# NEW

01/2021

**OBJET: TECO 730-740-750 TOUCH – Nouveau Câble De Transmission Du Signal Vidéo**

#1 – cod. 4-107133

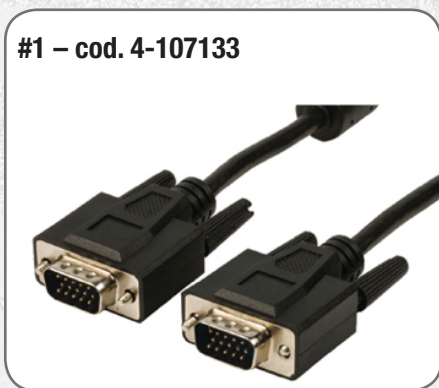
Par la présente nous vous communiquons que, à partir du mois de mai 2021, toutes les équilibreuses avec moniteur tactile seront équipées d'un nouveau câble de transmission du signal vidéo, code 4-107133 (#1), qui remplace l'ancien code 3-03554 (#2).

La modification assure une meilleure protection contre les perturbations électriques produites par les réseaux filtrés de manière inadéquate et, dans certains modèles déjà installés, elle peut résoudre la plainte concernant une courte interruption momentanée du signal vidéo.
